**Compte rendu de visite  
du 06/07/2022**

**Château CELENE à Haux (33) - Projet de création d'un bâtiment de stockage**

Mission géotechnique d'exécution type G4 – Supervision et suivi des travaux géotechniques relatifs à la création d'un bâtiment de stockage au Château CELENE à Haux (33).

**Photographie 9 : Décollement de toit, effet de la décompression des matériaux**

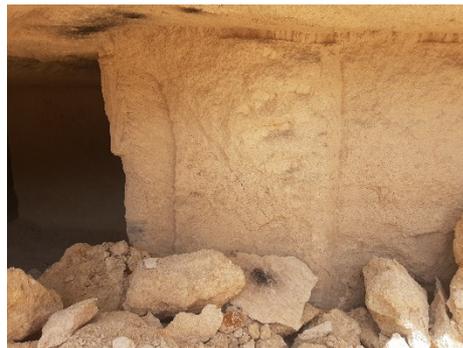
<p><b>2 – Aléa carrières souterraines</b></p> <p>Lors de la vacation n°3 du 14/06/2022, il est constaté que <b>l'ensemble des carrières souterraines situées sur l'emprise du bâtiment projeté ont été terrassées.</b></p> <p><b><u>L'aléa carrières souterraines peut donc être levé au droit des terrassements en déblai réalisés</u></b> (cf. Plans annexés au CR n°3).</p> <div style="display: flex; justify-content: space-around;"> <div data-bbox="213 551 679 898">  </div> <div data-bbox="707 551 1169 898">  </div> </div> <p><b>Photographie 4 : Galeries terrassées</b></p> <p><b>Photographie 5 : Cote « sol de galeries » (25.5 m NGF) atteinte</b></p> <p>⇒ <b>Avis géotechnique favorable en attente des plans d'exécution de LA FOREZIENNE</b></p>	<p><b>FAO</b></p>
<p><b>3 – Constat des entrées de galeries</b></p> <p>Les entrées de galeries ont été dégagées. Le MOE signale que certaines entrées de la carrière exploitée par les Etablissements CELENE seront utilisées dans le cadre du projet d'aménagement. Ainsi nous attirons l'attention sur l'état de fracturation de certaines entrées, qui présentent des instabilités en lien avec les terrassements réalisés.</p> <p>En effet, au regard de la nature dense du calcaire et des difficultés rencontrées par l'entreprise pour effectuer les terrassements selon la méthodologie visée (cf. avis Antea Group sur document d'exécution n°01 du 04/05/2022 : pelle mécanique et fraise uniquement), il est convenu lors des échanges du 09/06/2022, que bien que l'utilisation du BRH soit fortement déconseillée sur site à proximité des galeries (cf. mail du 11/05/2022), une utilisation très ponctuelle sur les nez rocheux trop durs pour être déroctés à la pelle mécanique, serait tolérée.</p> <p>L'effet induit des vibrations liées à l'utilisation du BRH sur le talus et les carrières souterraines est difficilement quantifiable. Néanmoins le rejeu de certains plans de fracturation géologique et l'apparition de ponctuels désordres mécaniques sont constatés.</p>	<p><b>S</b></p>

Certaines zones d'entrée nécessiteront des travaux de confortement afin de garantir la stabilité des dalles calcaires présentant des désordres mécaniques ou des plans de fragilité géologique.

- ⇒ Entrée à conserver :
  - Portique en béton armé, qu'il conviendra d'encasturer de part et d'autre dans les piliers. Ce portique pourra être projeté à l'enduit teinté pour une meilleure intégration.
  - Renfort de pilier par reprise en béton armé ou béton projeté (engraissement de pilier). Eventuellement pilier complémentaire dans le cas de casquette rocheuse trop massive.
- ⇒ Entrée à condamner :
  - Comblement et fermeture d'entrée par mise en œuvre d'un second mur et injection au coulis de ciment dosé à 150kg/m<sup>3</sup>.

- ⇒ **Avis géotechnique suspendu, en attente de la définition des usages et des traitements envisagés sur les zones présentant des désordres.**
